建设单位
岔河殡仪馆

工程名称
市政道路、围墙

图纸名称
电气总平面图（变更）

如东县岔河殡仪馆改扩建项目电气总平面图1:500

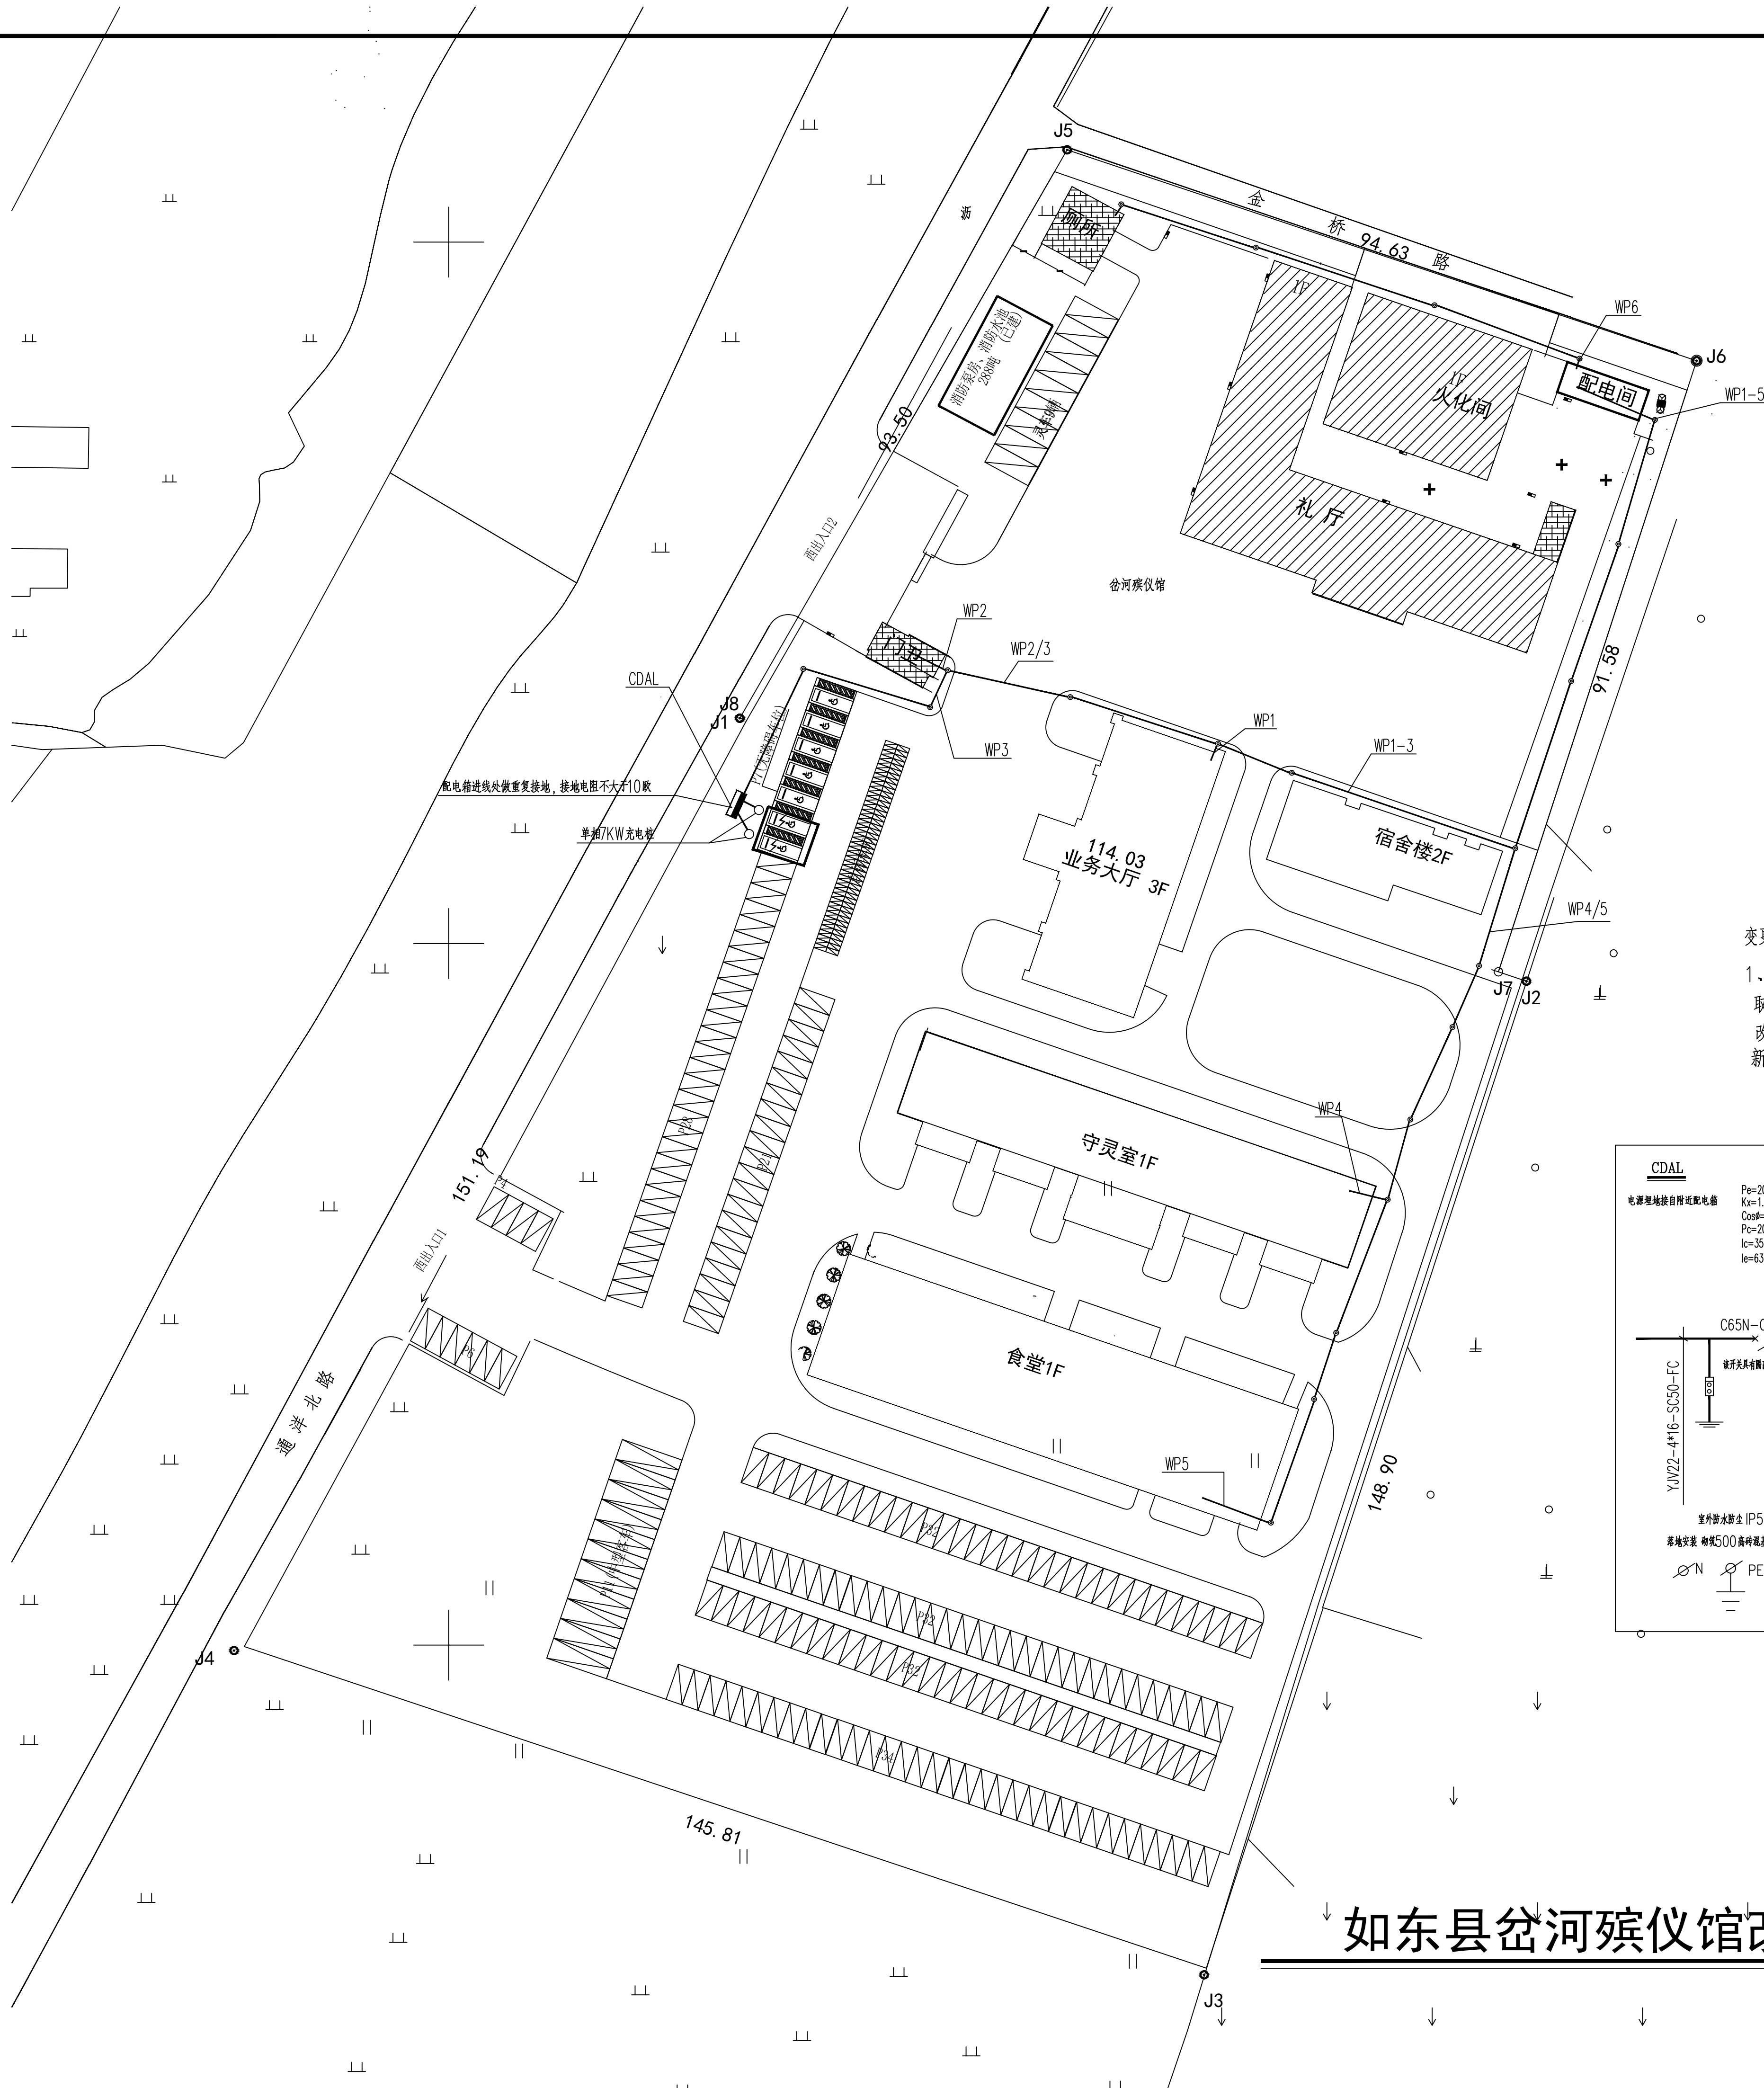
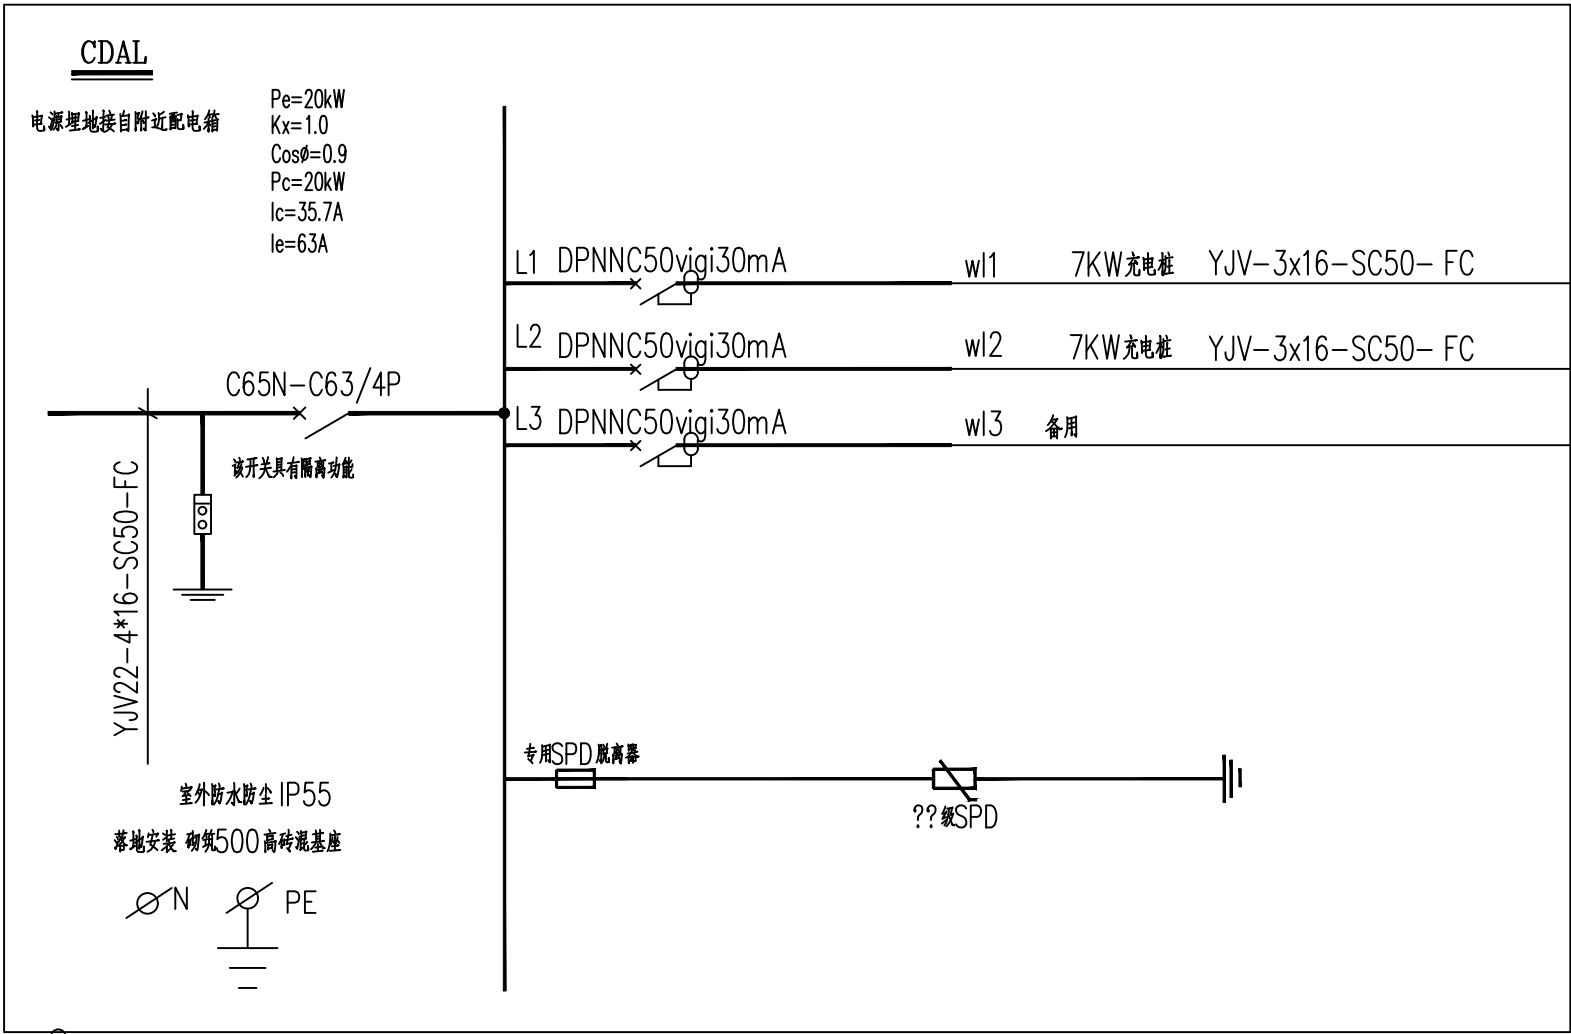
变更说明：根据2025.2.11第7号会议纪要,做以下调整
1、取消快充，改为2个7KW慢充。
取消原有电动汽车充电配电箱，WP3: YJV22-4x240/SC125-FC。
改为电动汽车充电配电箱，WP3: YJV22-4x16/SC50-FC
新增CDAL配电箱系统图如下。
